Fachtechnische Stellungnahme

Für die Erweiterung von Wohn- und Gewerbegebieten in den Ortsgemeinden Lösnich, Longkamp und Veldenz im Rahmen der Fortschreibung des Flächennutzungsplanes der VG Bernkastel-Kues

Auftraggeber: Verbandsgemeinde Bernkastel-Kues

Abbildung 3: Auszug Sturzflutgefahrenkarte SRI 7, 1 h mit Anzeige Wassertiefen und Fließrichtung [MKUEM, 2025]

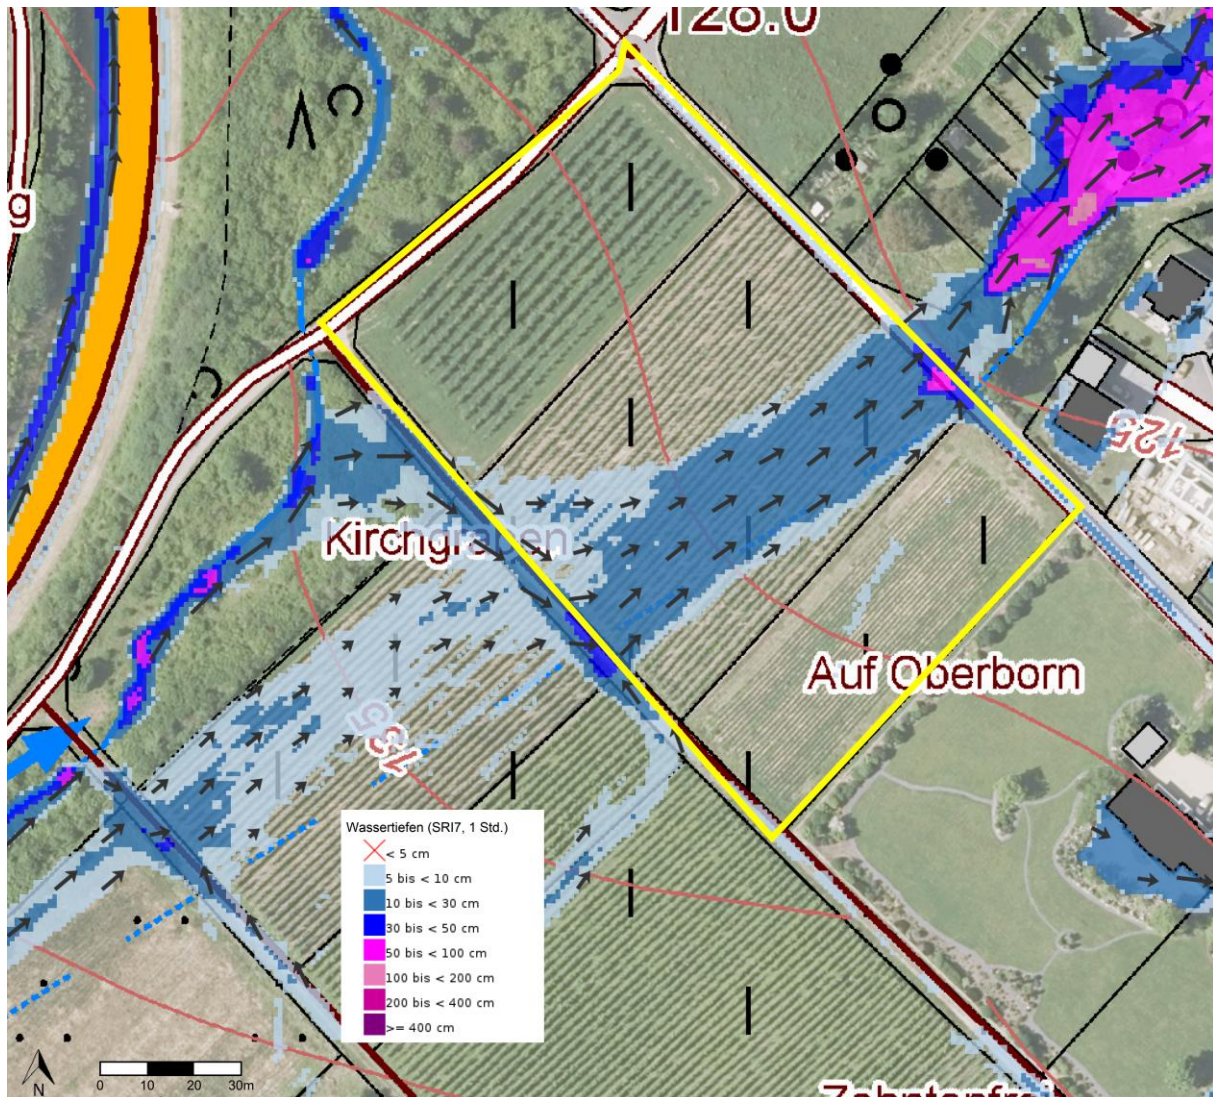
Die oben genannte Fläche befindet sich gemäß den Angaben der Sturzflutgefahrenkarte [MKUEM, 2024] in einem gefährdeten Bereich für Sturzfluten mit Wassertiefen bis zu 30 cm für einen Starkregen mit Index 7 bei einem Regenereignis mit einer Dauer von 1 h (siehe nachfolgende Abbildung).

Abbildung 4: Lageplan Bachverrohrung und Einlaufbauwerk entsprechend der DTK 5 und Luftbild [MKUEM, 2025]

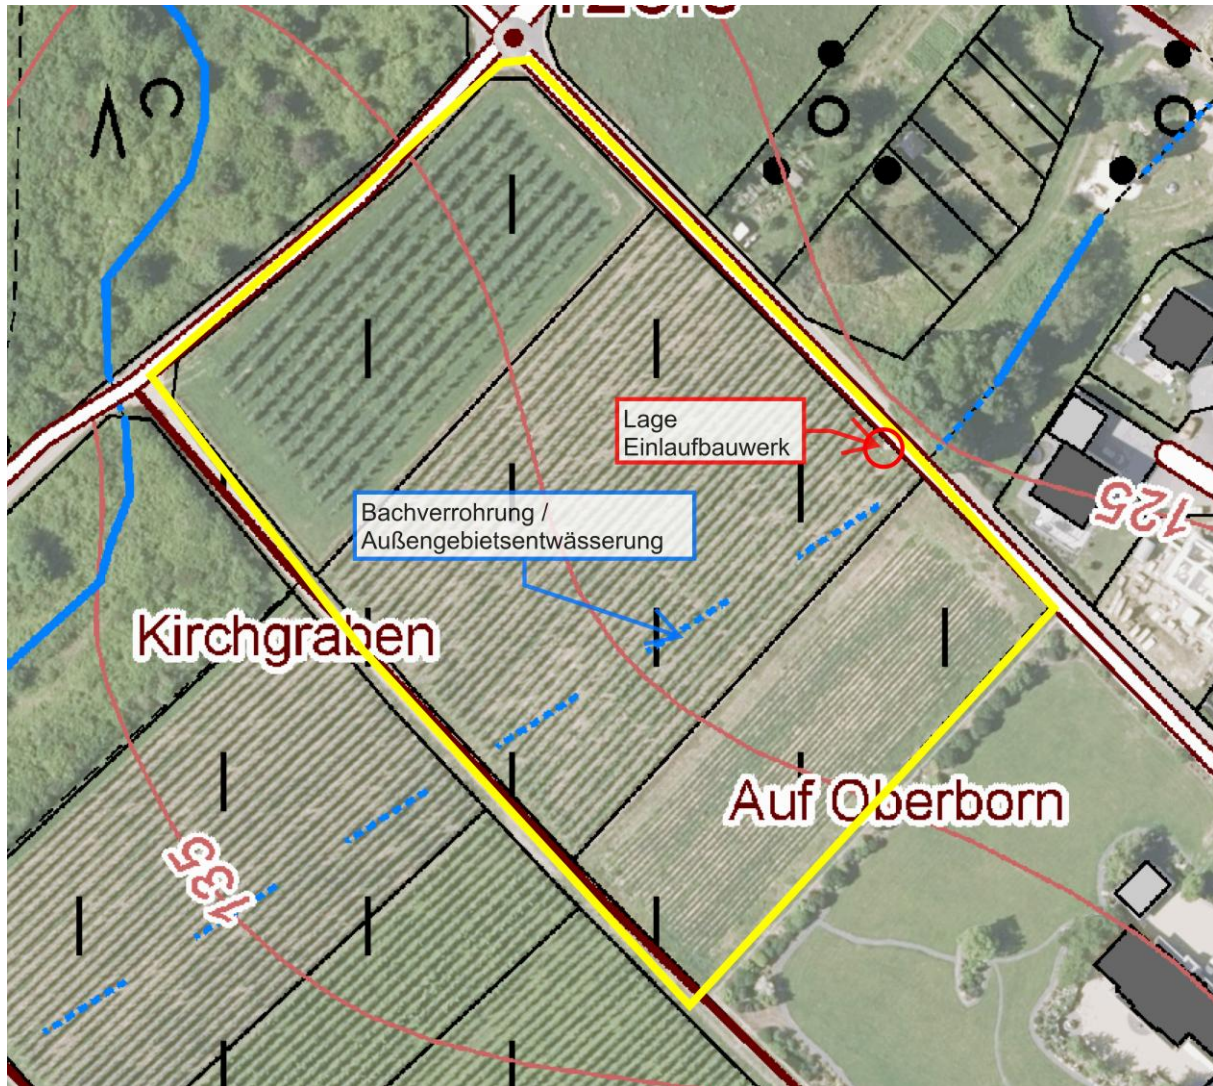
Quer durch das Plangebiet verläuft eine Bachverrohrung / Außengebietsentwässerung (siehe nachfolgende Abbildung). Deren baulicher Zustand ist einerseits nicht bekannt, andererseits schränkt diese Bachverrohrung die Bebaubarkeit des Grundstücks ein, da eine Überbauung dieser Verrohrung vermieden werden sollte.

1. Zustand und Kapazität der Verrohrung (vgl. vorheriges Kapitel und HWSVK)
2. Genaue Lage der Verrohrung – scheinbar abweichend, da sich entsprechend Abbildung 4 das Einlaufbauwerk etwa 7 m nordöstlich der Trasse der Verrohrung befindet
3. Die tatsächliche Wassermenge in der Verrohrung. Entsprechend der Kartenlage besteht die Vermutung, dass im Zuge der Renaturierung des Kirchbaches ein Großteil des Wassers den neuen Trassenverlauf (renaturierter Kirchbach) entlang fließt und diese Außengebietsentwässerung nahezu trockenfällt

- Kamerabefahrung zur Zustandserfassung der verrohrten Entwässerung
- Optimierung der Entwässerung am Wirtschaftsweg und Erneuerung des Einlassbauwerkes
- Regelmäßige Unterhaltungsarbeiten der Außengebietsentwässerung.

Alle diese Fragen können mit einer Befahrung und Ortung der Leitung beantwortet werden.

Ungeachtet dessen sollte die Trasse der Verrohrung nicht überbaut werden. Dieser Korridor kann dann auch als Notabflussweg dienen. Im Rahmen der Erstellung des konkreten Bebauungsplanes kann dies gemäß § 9 (1) Nr. 16 b) bis d) BauGB festgesetzt werden. Im Zuge der konkreten Bebauungsplanung sollte dann auch die neu herzustellende Außengebietsentwässerung im Entwässerungstechnischen Begleitplan enthalten sein. Nachfolgend sind die empfohlenen Gegenmaßnahmen grafisch dargestellt.

Abbildung 5: Kirchbach und Ausuferung in die Tiefenlinie [MKUEM, 2025]

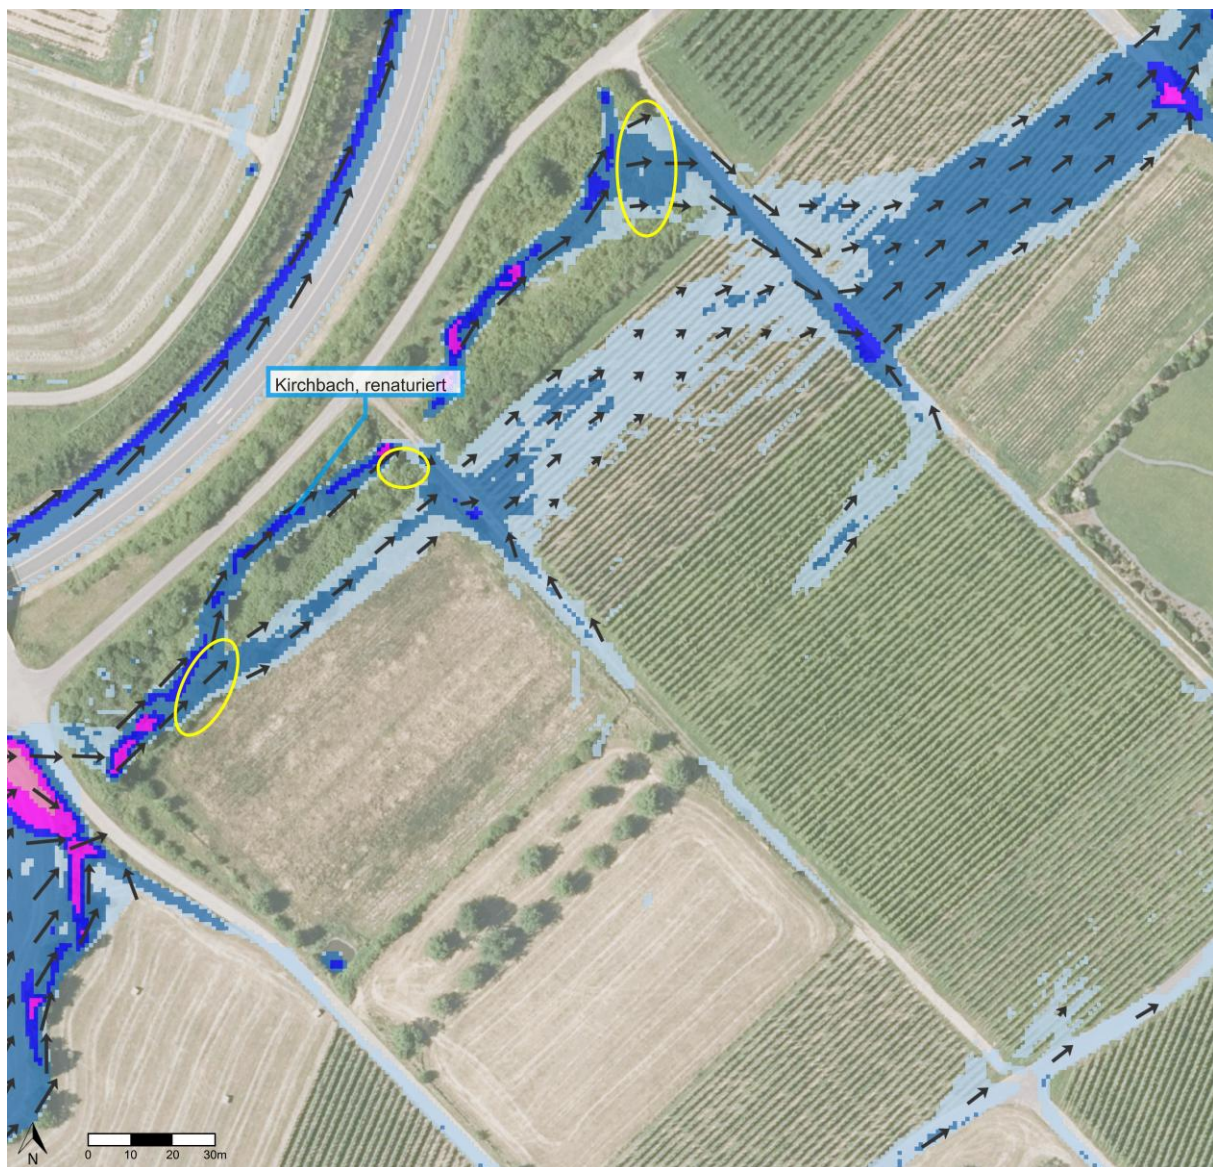
Das Hochwasser- und Starkregenvorsorgekonzept des Planungsbüro HÖMME GbR wurde erstellt, bevor die aktuellen Sturzflutgefahrenkarten veröffentlicht wurden. Bewertet man jegliche Zuflüsse in die betreffende Tiefenlinie, muss der betrachtete Ausschnitt vergrößert werden, um einen Überblick über die Herkunft des Wassers zu erhalten. Demnach tritt der - im Zuge des Neubaus der B 269 - renaturierte und umverlegte Kirchbach an drei Stellen über die Ufer und speist somit die Tiefenlinie zu einem erheblichen Anteil (siehe nachfolgende Abbildung). Dieses Problem wird bereits im HWSVK [Planungsbüro HÖMME GbR] auf Seite 23 beschrieben.

Wird dieser Zufluss verhindert, z.B. durch Verwallungen oder auch Aufweitungen am Bachlauf, wäre der Oberflächenwasseranteil in der Tiefenlinie erheblich geringer. Diese Maßnahmen wären wahrscheinlich mit geringem Aufwand umzusetzen und würden in der bereits bestehenden Ortslage die Sturzflutgefahr senken.

Abbildung 13: Sturzflutgefährdung SRI 7 "Hinter Bremerhaus" [MKUEM, 2025]

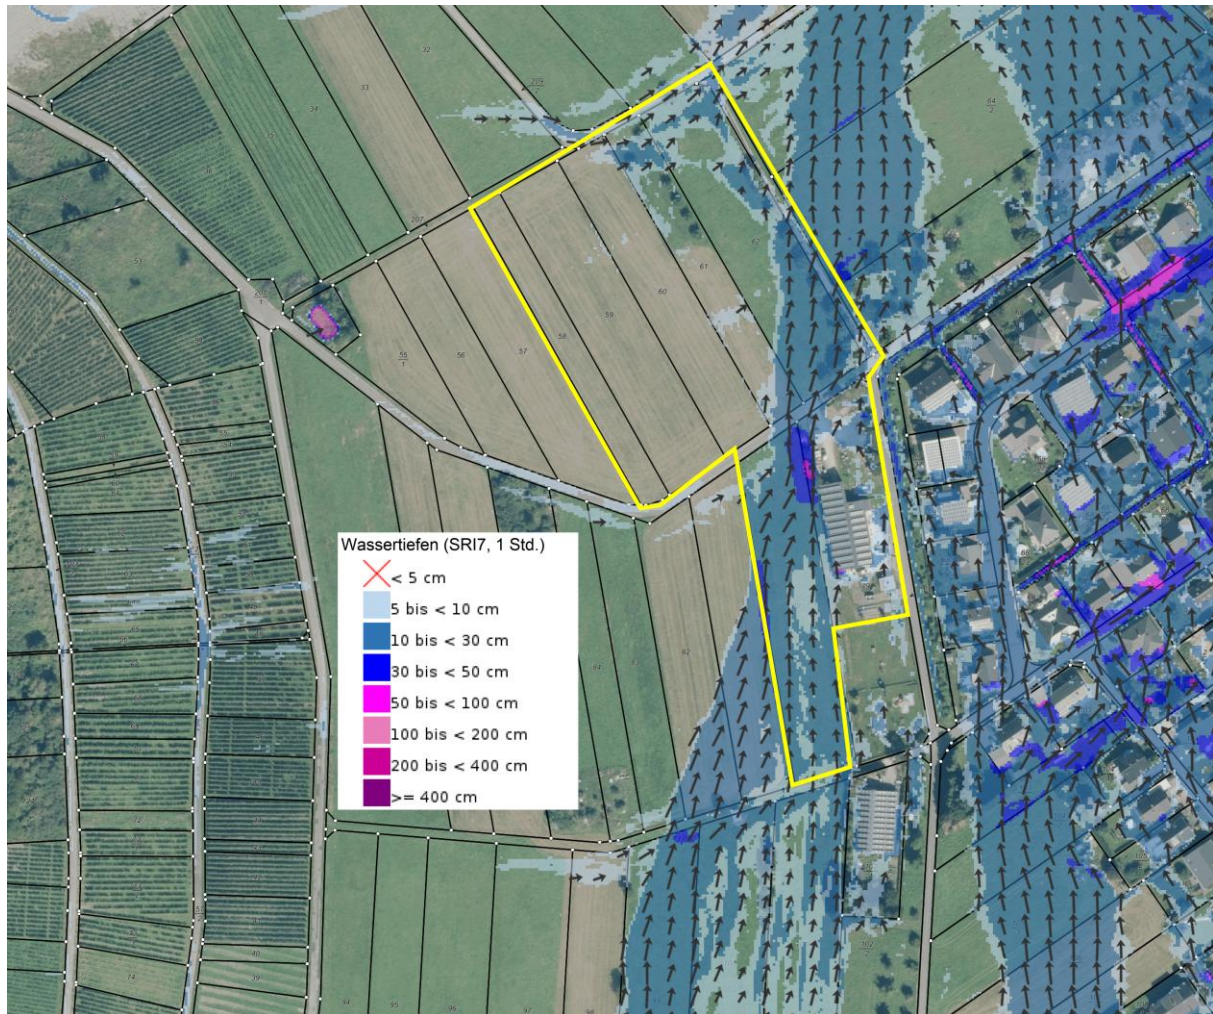
Die geplante Erweiterungsfläche befindet sich zu Teilen innerhalb eines Risikogebietes für Sturzfluten (siehe nachfolgende Abbildung).

Aus Sicht der **Hochwasservorsorge** der SGD - Nord, Regionalstelle Wasserwirtschaft, bestehen **erhebliche Bedenken**, da sich Teile der Fläche im Sturzflutrisikogebiet befinden.

Die Überprüfung hinsichtlich einer möglichen Minimierung der Sturzflutgefährdung durch ein qualifiziertes Ingenieurbüro wird empfohlen.

Abbildung 15: Übertritt von Wassermengen aus der Verrohrung Weyerbach und weitere Fließrichtungen SRI 7 [MKUEM, 2025]

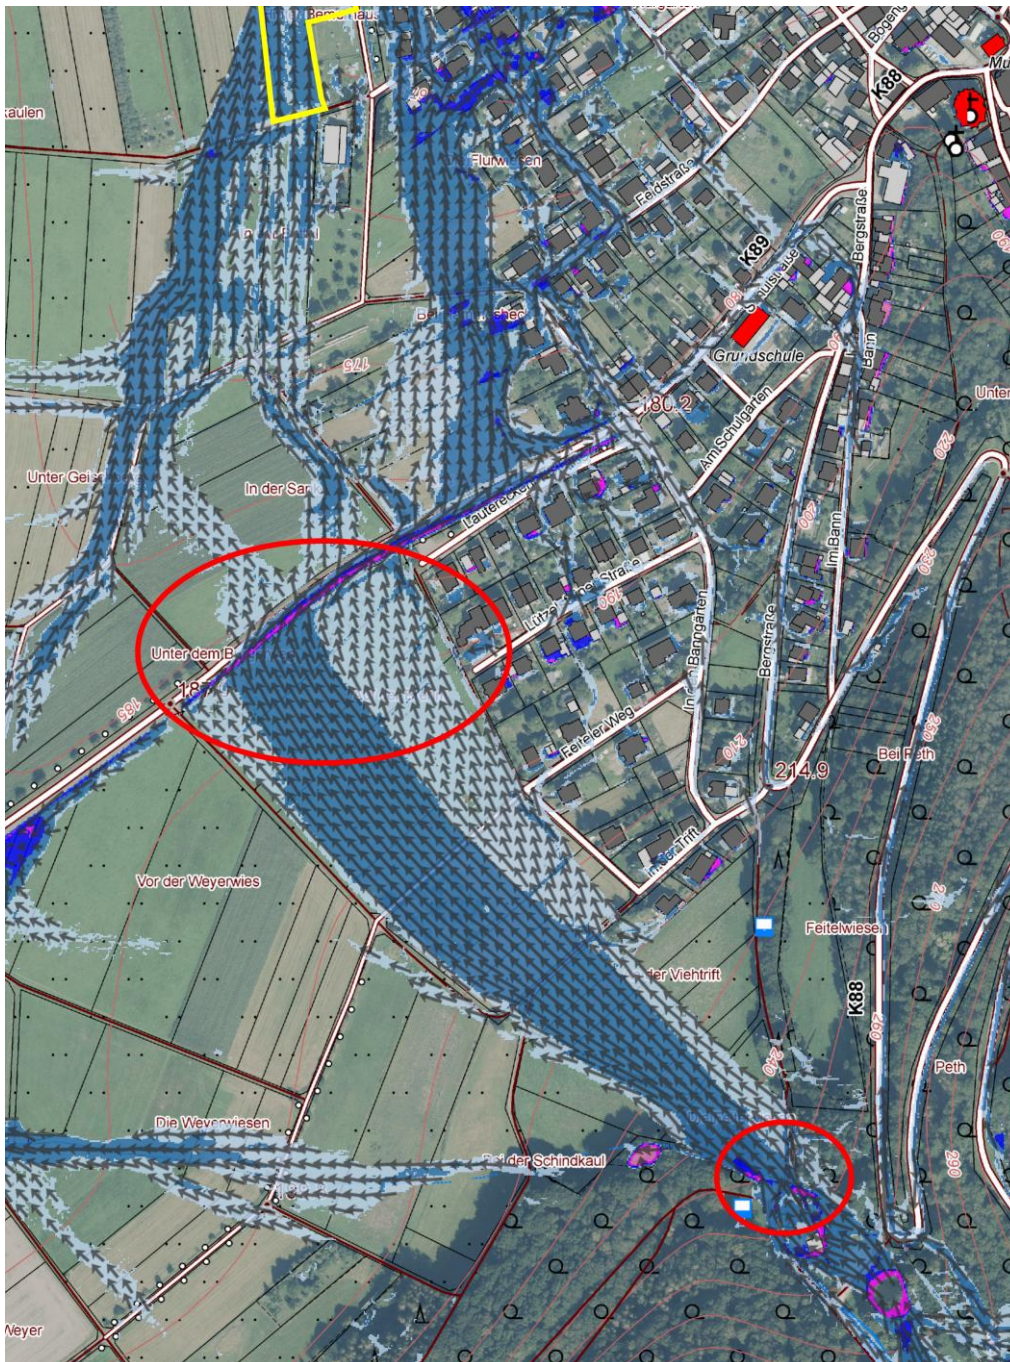
Zusätzlich können weitere Wassermengen der betrachteten Tiefenlinie im Starkregenfall zuströmen. Bei einer Überlastung des Weyerbaches strömt das Wasser breitflächig auf die K 89 zu, wo es über einen Graben in Richtung Ortsmitte Veldenz geführt wird. Gemäß Abbildung 15 kann dieser Graben überlasten und in Richtung Norden übertreten (siehe rote Markierung nachfolgende Abbildung). Eine Vergrößerung der Kapazität des Grabens könnte einerseits

Abhilfe schaffen, andererseits würde hierdurch mehr Wasser in die Ortslage geleitet, wodurch dort die Probleme verschärft werden könnten. Aus diesen Gründen wird diese Lösungsvariante nicht weiterverfolgt.
